51. Änderung des Flächennutzungsplans der Stadt Wassenberg

Beschlüsse über alle abwägungserheblichen Stellungnahmen

1.4 Stellungnahmen, die nach Ablauf der öffentlichen Auslegung gemäß
§ 3 Abs. 2 Baugesetzbuch (BauGB) eingereicht wurden

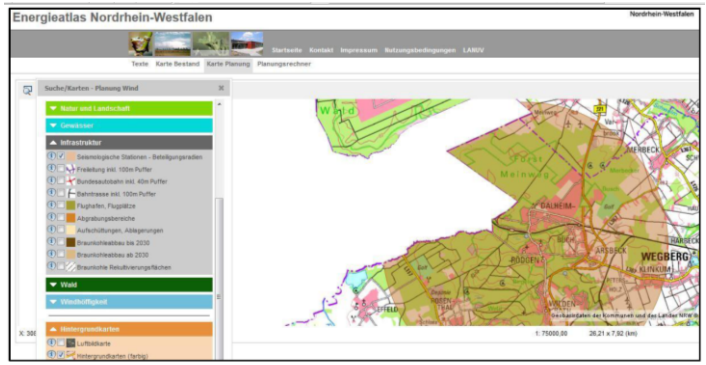
Lfd. Nr.	Stellungnahme	Textliche Wiedergabe der Stellungnahme	Ausführungen der Verwaltung Beschlussempfehlung
		Wie wir erfahren haben, wurden die Unterlagen zur Planung (v.a. Potentialstudie, Begründung und Umweltbericht) verändert und ergänzt, teilweise sehr umfangreich. Im Sinne einer für alle Seiten (Stadt, Bürger und Investoren) rechtssicheren Planung fordern wir Sie daher auf, den Beschluss zu verschieben. Es kann den Rats-mitgliedern nicht möglich sein, in kurzer Zeit hunderte Seiten von Anlagen mit der gebotenen Sorgfalt zu studieren und ggf. mit Fachleuten und Bürgern Rücksprache zu halten. Außerdem ist u.U. eine erneute Offenlage zu den geänderten Unterlagen notwendig (Ergänzung der Planung nach § 4a BauGB): „(3) Wird der Entwurf des Bauleitplans nach dem Verfahren nach § 3 Abs. 2 oder § 4 Abs. 2 geändert oder ergänzt, ist er erneut auszulegen und sind die Stellungnahmen erneut einzuholen.“ Wir weisen nochmals auf die aus unserer Sicht notwendige grenzüberschreitende UVP hin, weiter auf Pflicht zur Beteiligung der seismologischen Station im Kinderdorf in Wegberg-Dalheim, die nach Angaben der Betreiber nicht beteiligt wurde. Sie liegt etwa 800 – 900 m entfernt von der Konzentrationszone, also deutlich innerhalb des abzufragenden Radius von 5.000 m (vgl. Abb. unten). Eine weitere seismologische Station liegt etwa 5.400 nördlich der geplanten Zone auf dem Wolfsplateau in der Ostspitze des Meinwegs (nl. Hoheitsgebiet, aber belgischer Betreiber). Wir bedauern, dass die Unterlagen zur Sitzung betreffend i.W. diesen Punkt bisher nicht im Bürgerinformationssystem bereit gestellt wurden (Stand 28.3.17, 13:45, Sitzung am 30.3.17, 18.30 Uhr). Wir wiederholen unseren Antrag nach UIG vom 23.3.17 (abends per Email an Herrn Sendke), uns die Informationen zur Sitzung in digitaler Form zukommen zu lassen.	Die Potenzialstudie und die Begründung sind aufgrund der Stellungnahme der Bezirksregierung Köln vom 23.01.2017 ergänzt worden. Dabei wurde insbesondere die Abwägung der konkurrierenden Belange detaillierter dargelegt. An den Grundzügen der Planung hat sich jedoch nichts geändert. Die Abgrenzung der geplanten Konzentrationszone Birgeler Wald sowie die harten und weichen Tabukriterien bleiben unverändert. Im Umweltbericht wurden nur redaktionelle Änderungen vorgenommen. Nach der jüngsten Rechtsprechung ist eine erneute Offenlage nicht erforderlich, sofern am Umweltbericht nur marginale Änderungen vorgenommen worden sind. Der Aufforderung, den Beschluss des Rates der Stadt Wassenberg zu verschieben wird, nicht gefolgt. Eine (grenzüberschreitende) Umweltverträglichkeitsprüfung ist – sofern erforderlich – Gegenstand des nachfolgenden Genehmigungsverfahrens nach Bundesimmissionsschutzgesetz. Auf Ebene der FNP-Änderung ist ein Umweltbericht zu erstellen. Dieser ist Teil der Begründung zur 51. FNP-Änderung der Stadt Wassenberg. Der Geologische Dienst hat im Rahmen der Beteiligung nach § 4 (2) BauGB eine Stellungnahme mit dem Hinweis auf seismologische Stationen eingereicht. Die Auswirkungen auf die darin genannten Stationen wurden geprüft und sind in der 51. FNP-Änderung berücksichtigt worden. Die Messstation Rödgen Dalheim RODG wurde vom Geologischen Dienst nicht benannt. Eine entsprechende Prüfung der Auswirkungen wurde daher nicht vorgenommen. Im Rahmen der Beteiligung nach § 3 (2) BauGB wurde seitens des Geologischen Dienstes keine Stellungnahme eingereicht. Bei dem 5 km-Radius um die Messstation Rödgen Dalheim RODG handelt es sich gemäß dem gemeinsamen Erlass des Ministeriums für Wirtschaft, Energie, Industrie, Mittelstand und Handwerk und des Ministeriums für Klimaschutz, Umwelt, Landwirtschaft, Natur- und Verbraucherschutz zum Thema seismologische Stationen und
